AUTORIDAD NACIONAL DE LICENCIAS AMBIENTALES
- ANLA –
RESOLUCIÓN N° **001351**
(05 JUL. 2024)

“Por la cual se modifica la Licencia Ambiental otorgada mediante Resolución 1326 de 5 de agosto de 2020 y se toman otras determinaciones”

La modificación de la licencia ambiental del proyecto UPME 01 de 2013 (Subestación Norte 500 KV y Líneas de Transmisión Norte - Tequendama 500 KV y Norte Sogamoso 500 kV) – como primer refuerzo de red 500 KV del Área Oriental se localiza en los municipios de Soacha y San Antonio de Tequendama, departamento Cundinamarca, como se presenta en la siguiente figura.

Figura 46 Zonificación ambiental de la modificación de la licencia ambiental del proyecto UPME 01 de 2013 (Subestación Norte 500 KV y Líneas de Transmisión Norte - Tequendama 500 KV y Norte Sogamoso 500 kV) – como primer refuerzo de red 500 KV del Área Oriental

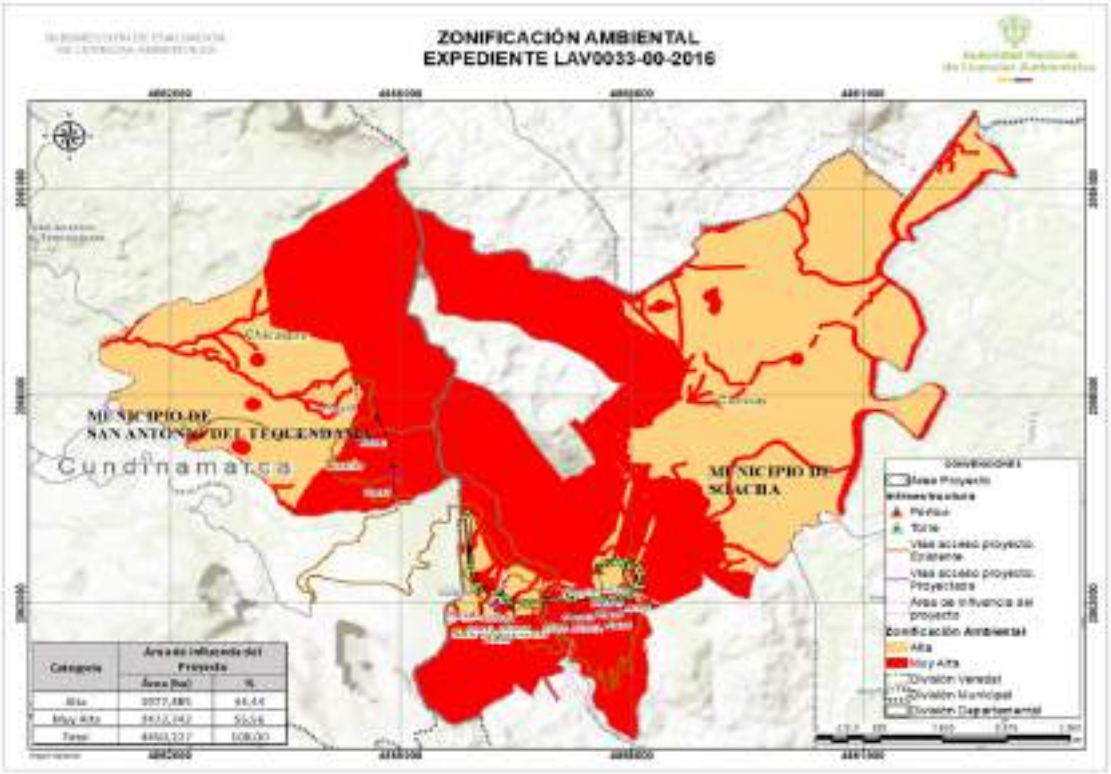
El Equipo Evaluador Ambiental de la ANLA, considera adecuada la Zonificación Ambiental tanto en los criterios evaluados como en los resultados obtenidos, ya que, a partir de las variables analizadas, esta zonificación refleja la sensibilidad del territorio para todos los medios conforme lo evidenciado durante la visita de evaluación ambiental realizada por esta autoridad. En este sentido, los aspectos de interés ambiental identificados permitieron delimitar aquellas áreas que presentan mayor amenaza, buscando con esto establecer un ordenamiento territorial que permita el uso sostenible de los recursos naturales y la protección del medio ambiente. De esta manera, la zonificación ambiental establecida, garantiza el bienestar de la población local y preserva el equilibrio ecológico del área de influencia establecida para la presente modificación.

Tipo de obra	***Soporte gráfico revisión Equipo Evaluador Ambiental de la ANLA***	***Consideraciones Equipo Evaluador Ambiental de la ANLA***
*Acceso a plaza 1N**

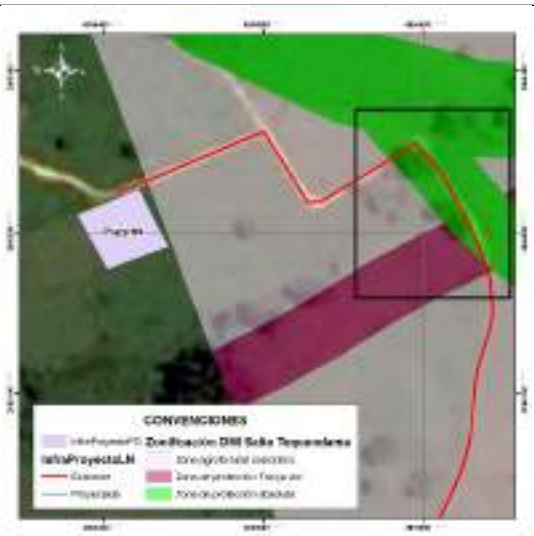
*Se valida que el acceso es existente y por tanto no requiere aprovechamiento forestal. No obstante, frente a las acciones de mantenimiento propuestas, se identifica que parte del área del acceso se ubica en zona de protección absoluta, por tanto* ***NO es procedente autorizar las actividades de rocería*** *en el tramo que se ubica en esta zona.*
*Acceso a plaza 2** *Plaza 2* *(Se indica acceso peatonal desde Vía Tipo 1 hasta sitio de plaza)*

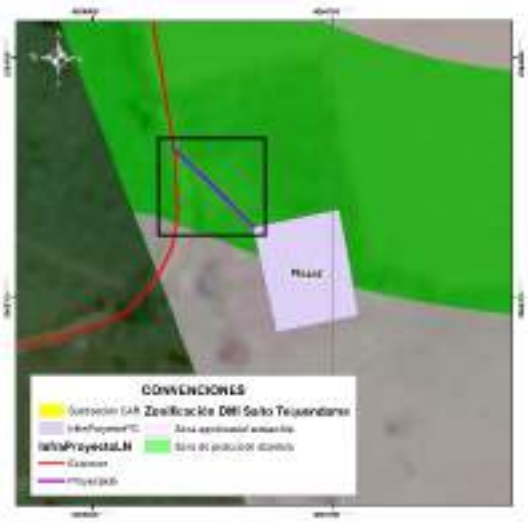
*Se valida que el acceso específico hasta la plaza de tendido no es existente. Para la plaza de tendido y acceso no se encuentra sustracción de reserva autorizada por parte de la CAR. Adicionalmente, parte de la plaza y el acceso se ubica en zona de protección absoluta, donde se establece como uso prohibido la ejecución de rocería. Por lo anterior* ***NO es procedente autorizar la infraestructura de la plaza y del acceso al no tener sustracción aprobada y al no ser permitidas las actividades de rocería****.*

Tipo de obra	***Soporte gráfico revisión Equipo Evaluador Ambiental de la ANLA***	***Consideraciones Equipo Evaluador Ambiental de la ANLA***
*Acceso a plaza 3** *Plaza 3 (Se indica acceso peatonal desde carreteable existente hasta sitio de plaza)*

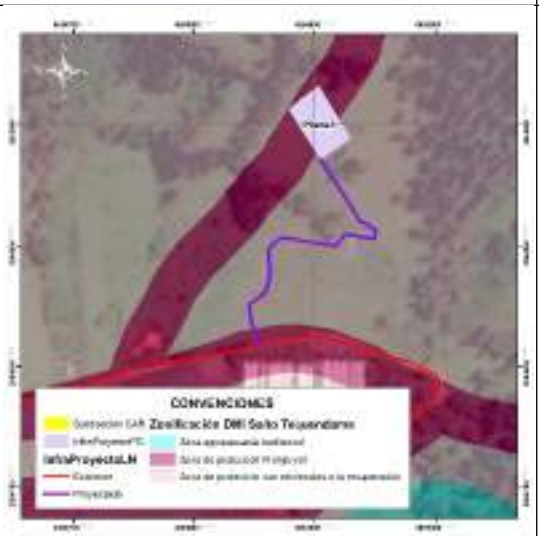
*Se valida que el acceso específico hasta la plaza de tendido no es existente. Para la plaza de tendido y el acceso no se encuentra sustracción de reserva autorizada por parte de la CAR. Igualmente, no realizó la solicitud de permiso de aprovechamiento forestal. Por lo anterior* ***NO es procedente autorizar la infraestructura de la plaza y del acceso al no tener sustracción aprobada.***
Acceso a sitio de torre 301N (Se indica como acceso peatonal) *Sitio de torre ST301N*		*Se valida que para la sección del acceso de llegada a la torre se relaciona como acceso existente a un sendero o camino, en cobertura de pastos limpios. Se identifica que no se requiere permiso de aprovechamiento y tampoco se tienen restricciones para ingreso con semovientes puesto que no se encuentra dentro del DMI Sector Salto de Tequendama y Cerro Manjui.*

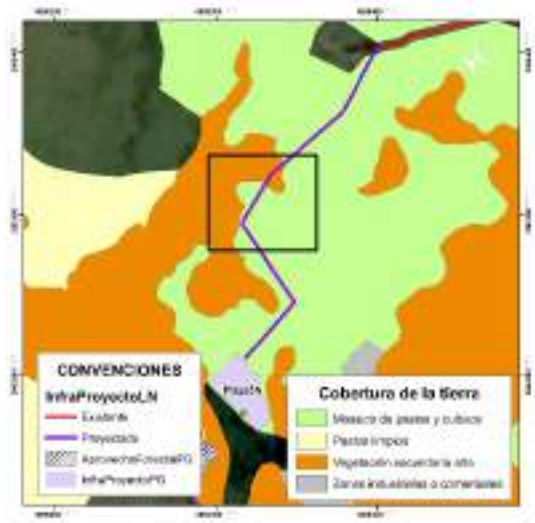
*Comparando la ubicación del acceso con la cartografía base se identifica que el acceso no se asocia a ningún camino o sendero existente, dándose contradicción con la tabla presentada por la Sociedad pero coherencia con la capa InfraProyectoLN, donde se indica que el acceso es proyectado. Se valida que este acceso atraviesa en su recorrido zonas de vegetación secundaria alta, sobre las cuales la Sociedad **NO podrá adelantar actividades de tala** puesto que no realizó la solicitud de permiso (Recuadros negros).*

Tipo de obra	***Soporte gráfico revisión Equipo Evaluador Ambiental de la ANLA***	***Consideraciones Equipo Evaluador Ambiental de la ANLA***
Acceso a plaza 8 *(Reportada como acceso peatonal en documento y en capa InfraProyectoLN como acceso existente)*** *Plaza de tendido 8*

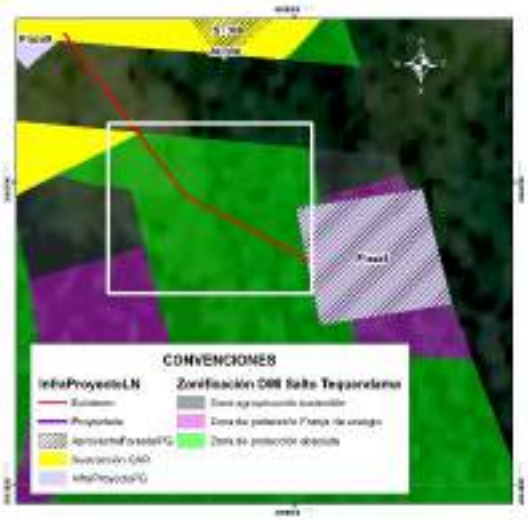
*Se valida que el acceso específico hasta la plaza de tendido no es existente. Para la plaza de tendido y el acceso no se encuentra sustracción de reserva autorizada por parte de la CAR puesto que la Sociedad no hace su solicitud. Adicionalmente, parte de la plaza y el acceso se ubica en zona de protección absoluta, donde se establece como uso prohibido la ejecución de rocería. Por lo anterior* ***NO es procedente autorizar la infraestructura de la plaza y del acceso al no tener sustracción aprobada y al no ser permitidas las actividades de rocería.***
*Acceso a plaza 9*** *(Reportada como acceso peatonal en documento y en capa InfraProyectoLN como acceso existente)* *Plaza de tendido 9*

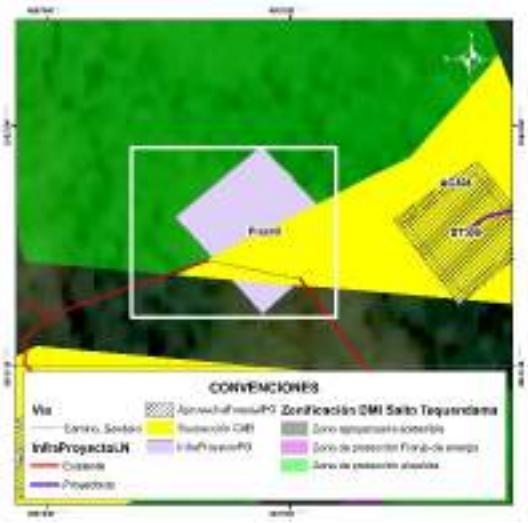
*Se valida que acceso específico hasta plaza de tendido se reporta como camino o sendero, el cual se ubica a 350 m de vía tipo 6 sin pavimentar. Para plaza de tendido y acceso no se encuentra sustracción de reserva autorizada por parte de la CAR puesto que la Sociedad no hace su solicitud. Adicionalmente, parte de la plaza y el acceso se ubica en zona de protección absoluta, donde se establece como uso prohibido la ejecución de rocería. Por lo anterior* ***NO es procedente autorizar la infraestructura de la plaza y del acceso al no tener sustracción aprobada y al no ser permitidas las actividades de rocería.***

Tipo de obra	***Soporte gráfico revisión Equipo Evaluador Ambiental de la ANLA***	***Consideraciones Equipo Evaluador Ambiental de la ANLA***
*Acceso a plaza 10 (vía tipo 6 sin pavimentar)** *Plaza de tendido 10*

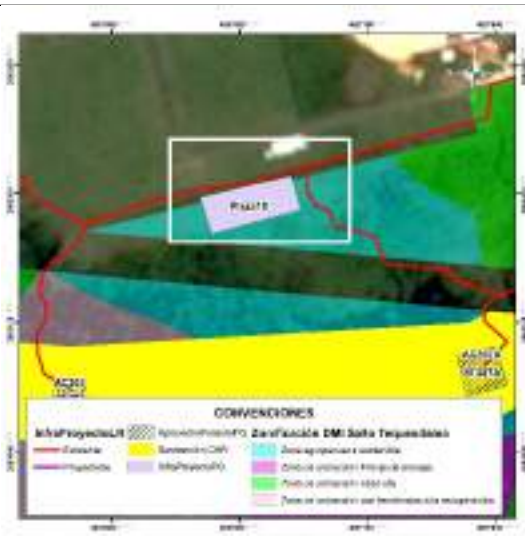
*Se valida que el acceso específico hasta la plaza de tendido se reporta como vía tipo 6, sin embargo se plantea adecuación con rocería, aspecto que es inconsistente con la definición de la vía existente. La plaza de tendido se ubica en una “zona agropecuaria sostenible” del DIM Salto del Tequendama y Cerro Manjui, para la cual la Sociedad no solicitó sustracción de reserva ante la CAR. Por lo anterior* ***NO es procedente autorizar la infraestructura de la plaza y del acceso al no tener sustracción de reserva.***
*Acceso a plazas de tendido 11A (camino o sendero desde vía tipo 2) y 11B** *Plazas de tendido 11A y 11B*

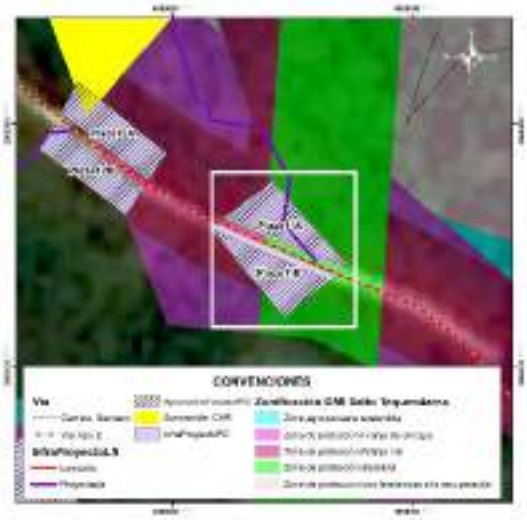
*En el documento se relaciona como acceso el Acc-06, sin embargo, en la capa InfraProyectoLN se identifica que el acceso asociado es el Acc-309.* *Se valida que acceso específico hasta plaza de tendido 11A se relaciona como camino o sendero, para el cual se plantearía adecuación con rocería la cual se establece dentro de la zonificación del DMI Sector Salto del Tequendama y Cerro Manjui como actividad prohibida en zona de protección absoluta. Para plazas de tendido y acceso no se encuentra sustracción de reserva autorizada por parte de la CAR puesto que la Sociedad no hace su solicitud.* *Por lo anterior* ***NO es procedente autorizar la infraestructura de las plazas y del acceso al no tener sustracción de reserva.***

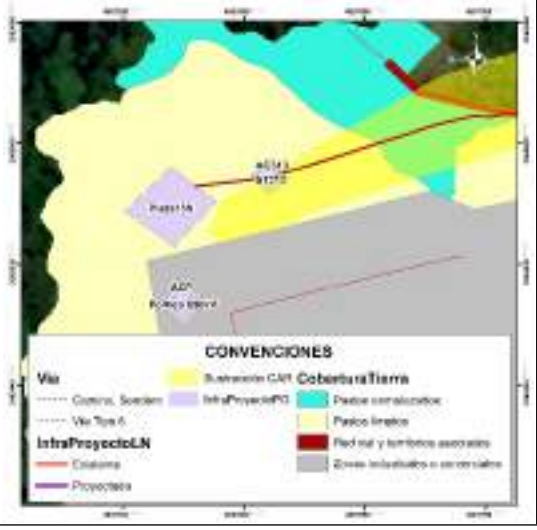
*Se identifica que el acceso, la plaza de tendido y la torre se ubica en unidades de pastizales. El trazado del acceso se ubica sobre las zonas sustraídas, razón por la cual se considera aceptable este acceso siempre y cuando* ***NO*** *se realicen actividades de aprovechamiento forestal, puesto que este permiso no se solicitó.*

Tipo de obra	***Soporte gráfico revisión Equipo Evaluador Ambiental de la ANLA***	***Consideraciones Equipo Evaluador Ambiental de la ANLA***
*Acceso a plaza (vía tipo 5)** *Plaza de tendido 14*

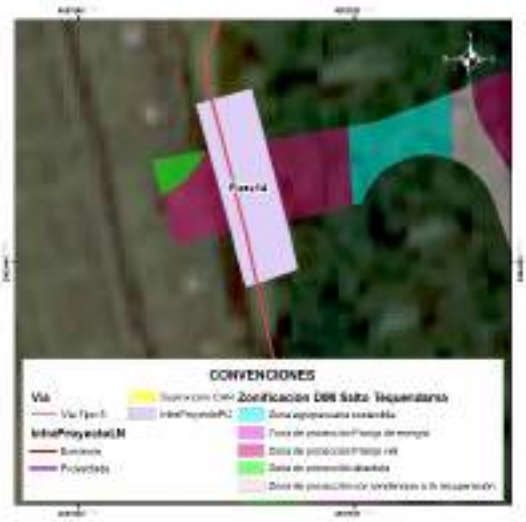
*Se valida que la parte central de la plaza de tendido se encuentra en DMI para la cual la Sociedad no realizó solicitud de sustracción y por tanto no tiene autorización por parte de la CAR. En este sentido,* ***NO es procedente autorizar la infraestructura de la plaza de tendido 14.***
*Accesos a sitios de torre ST303N y ST304** *Sitios de torre ST303N y ST304*

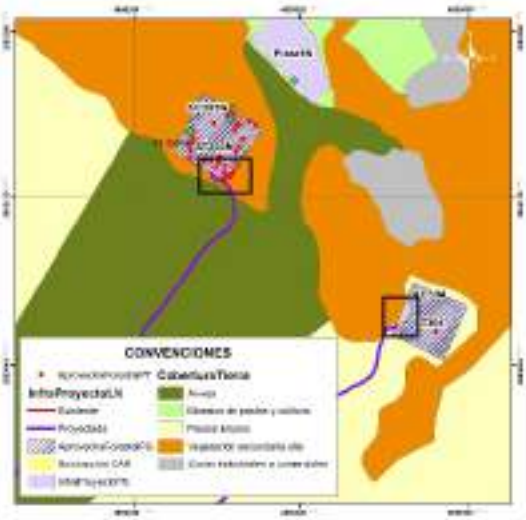
*Comparando la ubicación de los accesos con la cartografía base se identifica que no se asocian a ningún camino o sendero existente, quedando identificada una contradicción con la tabla presentada por la Sociedad pero coherencia con la capa InfraProyectoLN donde se indica que el acceso es proyectado. Se valida que estos accesos se ubican en su mayoría en cultivos de arveja y en pastos limpios, no siendo necesario ejecutar actividades de aprovechamiento forestal para estos tramos.* *Para el caso del acceso al ST303N y una parte del ST304, se identifica cruce con parches de vegetación secundaria alta (ver recuadros negros) para los cuales la Sociedad* ***NO podrá adelantar actividades de tala*** *puesto que no realizó la solicitud de permiso.*

Tipo de obra	***Soporte gráfico revisión Equipo Evaluador Ambiental de la ANLA***	***Consideraciones Equipo Evaluador Ambiental de la ANLA***
*Acceso a ST305N** *Sitio de torre ST305N*

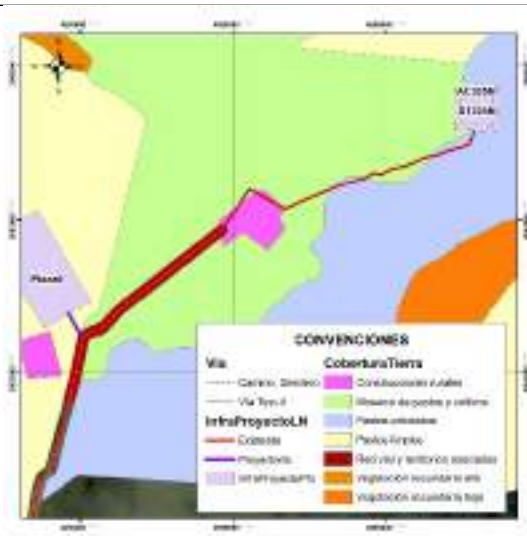
*Revisando con la cartografía base se identifica que el acceso no es existente sino que se relaciona con la existencia de un camino o sendero que atraviesa unidades de mosaico de pastos y cultivos, pastos arbolados y construcciones rurales (ubicadas a 110 m del sitio de torre). Teniendo en cuenta que la Sociedad no solicita permiso de aprovechamiento forestal, en este acceso y en la torre **NO podrá adelantar actividades de tala** de ningún individuo que pueda encontrarse de manera aislada (pastos arbolados).*
*Acceso a ST306 (Se menciona en documento y en cartografía base como acceso peatonal)**

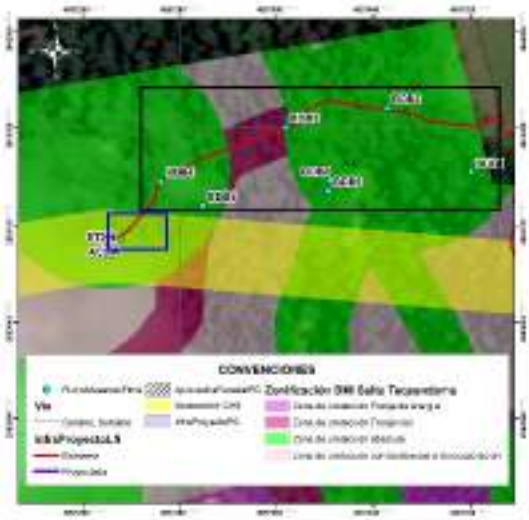
*Durante la visita de evaluación se validó que no existe camino o sendero reportado en cartobase y que la condición de la vegetación es de tipo denso, lo cual es consistente con la cobertura registrada (Bosque denso). Adicionalmente, se identifica que en el área trazada para el acceso, existen individuos de especies en veda, los cuales no están siendo incluidos en solicitud de aprovechamiento forestal (ver cuadro azul).* ***Individuo fustal ubicado en tramo de llegada del acceso (No solicitado en aprovechamiento forestal) Coordenadas 4º34´12´´N, 74º17´15´´ W.*** *De igual manera, en el tramo del acceso la Sociedad registra a las parcelas BDB4, BDB3 y BDB2 (Ver cuadros negros), en las cuales reporta 100 individuos fustales, de estos 23 obedecen a la especie Cyathea sp. y 35 a la*

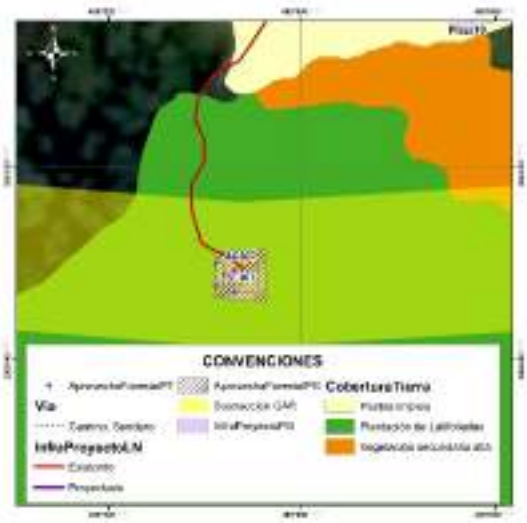
*Durante la visita de evaluación se validó que no existe camino o sendero reportado en cartobase y que la condición de la vegetación se asocia a plantaciones de latifoliadas con vegetación arbórea densa producto de la recuperación del área con presencia de especies en veda. Resultado de ello, la Sociedad para el sitio de torre (relacionado en cobertura plantación de latifoliadas) solicita permiso de aprovechamiento forestal para seis (6) individuos de Quercus humboldtii (especie en veda nacional), no obstante, para el acceso omite la solicitud de permiso de aprovechamiento forestal no siendo procedente la autorización de intervención en acceso.* *Sumado a esto, en parte del acceso no se encuentra sustracción de reserva autorizada por parte de la CAR puesto que la Sociedad no hace*

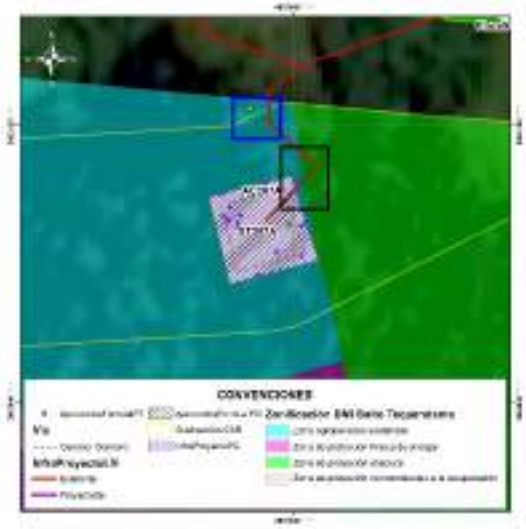
*Durante la visita de evaluación se validó que no existe camino o sendero reportado en cartobase y que la condición de la vegetación se asocia a plantaciones de latifoliadas con vegetación arbórea densa producto de la recuperación del área con presencia de especies pioneras. Resultado de ello, la Sociedad para el sitio de torre (relacionado en la misma cobertura) solicita permiso de aprovechamiento forestal para 16 individuos fustales, no obstante, para el acceso omite la solicitud de permiso de aprovechamiento forestal no siendo procedente la autorización de intervención en acceso. Adicionalmente, en la visita de evaluación se identificó que en el área trazada para el acceso, existen individuos fustales, los cuales no están siendo incluidos en solicitud de aprovechamiento forestal (ver cuadro azul).* *Sumado a esto, en parte del acceso no se encuentra sustracción de reserva autorizada por parte de la CAR puesto que la Sociedad no hace su solicitud para los accesos y adicionalmente, parte del acceso se ubica en zona de protección absoluta, donde se establece como uso prohibido la ejecución de rocería (ver cuadro negro). Por lo anterior* ***NO es procedente autorizar el acceso al no tener sustracción aprobada, no haber solicitado permiso de aprovechamiento forestal y no***

Tipo de obra	***Soporte gráfico revisión Equipo Evaluador Ambiental de la ANLA***	***Consideraciones Equipo Evaluador Ambiental de la ANLA***
		ser permitidas las actividades de rocería.
Acceso a ST308 *(Acceso mencionado como proyectado en capa InfraProyectoLN y como sendero/ camino en cartobase)**

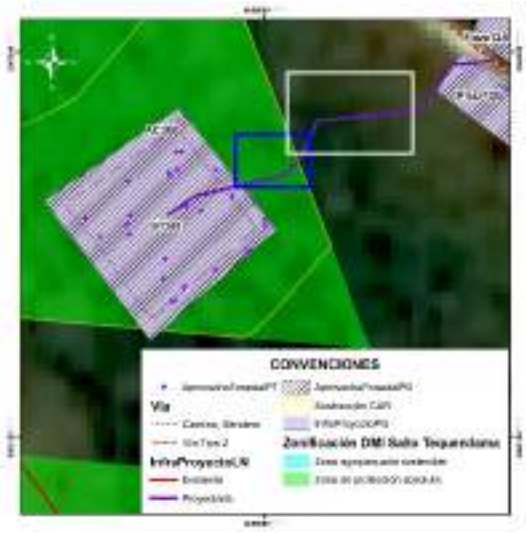
*Durante la visita de evaluación se validó que no existe camino o sendero reportado en cartobase y que la condición de la vegetación se asocia vegetación secundaria alta. Resultado de ello, la Sociedad para el sitio de torre (relacionado en la misma cobertura) solicita permiso de aprovechamiento forestal para 36 individuos fustales, no obstante, para el acceso omite la solicitud de permiso de aprovechamiento forestal no siendo procedente la autorización de intervención en acceso. Adicionalmente, en la visita de evaluación se identificó que en el área trazada para el acceso, existen individuos fustales, los cuales no están siendo incluidos en solicitud de aprovechamiento forestal (ver cuadro azul).* *Sumado a esto, en área por fuera del DMI (ver recuadro blanco) tampoco se solicita permiso de aprovechamiento aun cuando la cobertura es vegetación secundaria alta. Por lo anterior* ***NO es procedente autorizar el acceso al no haber solicitado permiso de aprovechamiento forestal para su intervención.***

Tipo de obra	***Soporte gráfico revisión Equipo Evaluador Ambiental de la ANLA***	***Consideraciones Equipo Evaluador Ambiental de la ANLA***
Acceso a ST309 *(Acceso mencionado como proyectado en capa InfraProyectoLN y como sendero/ camino en cartobase)**

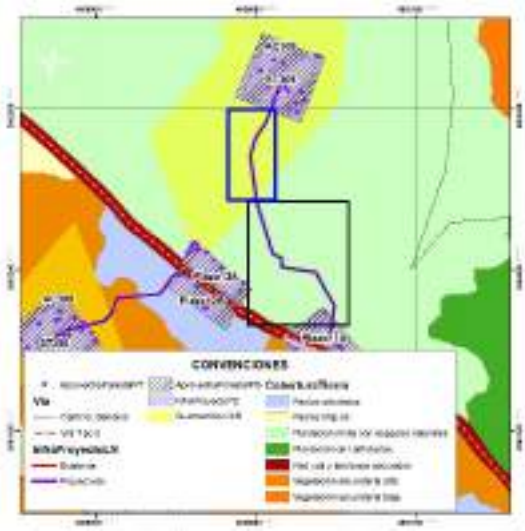
*Durante la visita de evaluación se validó que no existe camino o sendero reportado en cartobase y que la condición de la vegetación se asocia a la cobertura de plantación mixta con espacios naturales. Resultado de ello, la Sociedad para el sitio de torre (relacionado en la misma cobertura) solicita permiso de aprovechamiento forestal para 17 individuos fustales, no obstante, para el acceso omite la solicitud de permiso de aprovechamiento forestal no siendo procedente la autorización de intervención en acceso ni dentro del área sustraída (Recuadro azul) ni por fuera de esta.* *Sumado a esto, en parte del acceso no se encuentra sustracción de reserva autorizada por parte de la CAR puesto que la Sociedad no hace su solicitud para los accesos y adicionalmente, parte del acceso se ubica en zona de protección absoluta, donde se establece como uso prohibido la ejecución de rocería (ver cuadro negro). Por lo anterior* ***NO es procedente autorizar el acceso al no tener sustracción aprobada, no haber solicitado permiso de aprovechamiento forestal y no ser permitidas las actividades de rocería.***

Tipo de obra	***Soporte gráfico revisión Equipo Evaluador Ambiental de la ANLA***	***Consideraciones Equipo Evaluador Ambiental de la ANLA***
*Acceso a sitios de torre ST310 y ST311 (Acceso mencionado como existente en capa InfraProyectoLN y como sendero/ camino en cartobase)**

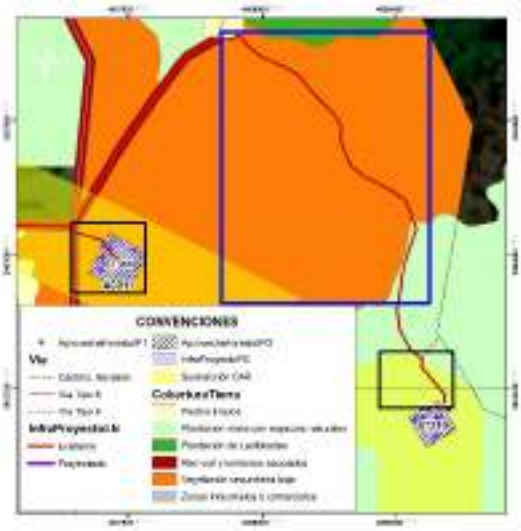
*Durante la visita de evaluación se validó que para los accesos a ST310 y ST311 que no existe camino o sendero reportado en cartobase y que la condición es de vegetación secundaria baja y plantación mixta con espacios naturales para una parte del acceso a ST310. Resultado de ello, la Sociedad para los sitios de torre (relacionados en las mismas coberturas) solicita permiso de aprovechamiento forestal para 9 individuos fustales de especies pioneras (ST311) y 11 individuos fustales en ST310, no obstante, para el acceso a estos sitios de torre omite la solicitud de permiso de aprovechamiento forestal no siendo procedente la autorización de intervención en acceso ni dentro del área sustraída (Recuadros negros) ni por fuera de esta (Recuadro azul).* *Sumado a esto, en parte del acceso a ST310 no se encuentra sustracción de reserva autorizada (en zona de protección con tendencias a la recuperación) por parte de la CAR puesto que la Sociedad no hace su solicitud para los accesos. Por lo anterior* ***NO es procedente autorizar el acceso al no tener sustracción aprobada y no haber solicitado permiso de aprovechamiento forestal.***

Tipo de obra	***Soporte gráfico revisión Equipo Evaluador Ambiental de la ANLA***	***Consideraciones Equipo Evaluador Ambiental de la ANLA***
*Acceso a ST312 (Acceso mencionado como proyectado en capa InfraProyectoLN)***

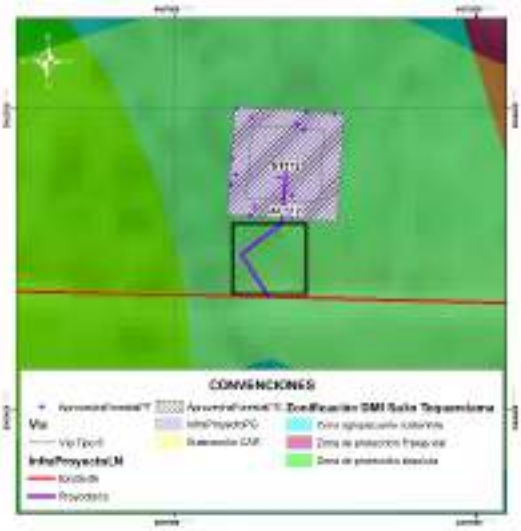
*Durante la visita de evaluación se validó que no existe camino o sendero reportado en cartobase y que la condición de la vegetación es de tipo denso, asociada a plantaciones mixtas con espacios naturales producto de la regeneración natural. Resultado de ello, la Sociedad para el sitio de torre (relacionado en la misma cobertura) solicita permiso de aprovechamiento forestal para 14 individuos fustales, no obstante, para el acceso omite la solicitud de permiso de aprovechamiento forestal no siendo procedente la autorización de intervención en acceso.* *Adicionalmente, se identifica que en el área trazada para el acceso, existen individuos fustales, los cuales no están siendo incluidos en solicitud de aprovechamiento forestal (ver cuadro negro).* ***Individuo fustal ubicado en tramo de inicio del acceso (No solicitado en aprovechamiento forestal) Coordenadas 4,574545 N, 78,281554 W.*** *Por lo anterior* ***NO es procedente autorizar el acceso al no tener solicitado permiso de aprovechamiento forestal.***
